ODPRTI PROJEKTNI NATEČAJ S PREDIZBOROM (DVOSTOPENJSKI NATEČAJ) ZA IZBIRO STROKOVNO NAJPRIMERNEJŠE REŠITVE IN IZBIRO IZDELOVALCA PROJEKTNE DOKUMENTACIJE ZA

STANOVANJSKO POSLOVNI OBJEKT NT6 V NOVEM MESTU

NATEČAJNA VPRAŠANJA

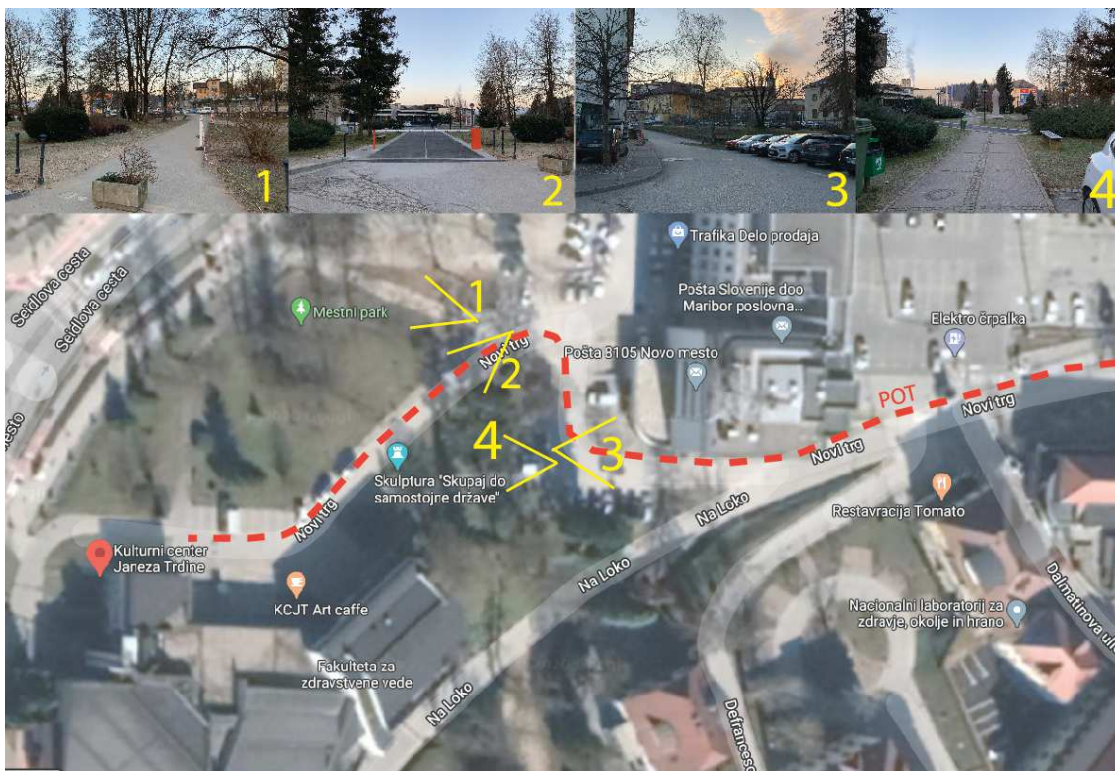
- 39 Ali je s podzemno garažo dovoljeno posegati preko linij omenjenih v prvem vprašanju?

ODGOVOR: Tudi kletna etaža naj se drži predpisane gradbene meje ter linije 10 m od fasade stavbe MONM. Klet naj bo takšna, da se ohrani čim več visokodebelne vegetacije. Kletna etaža naj bo čim bolj racionalna.
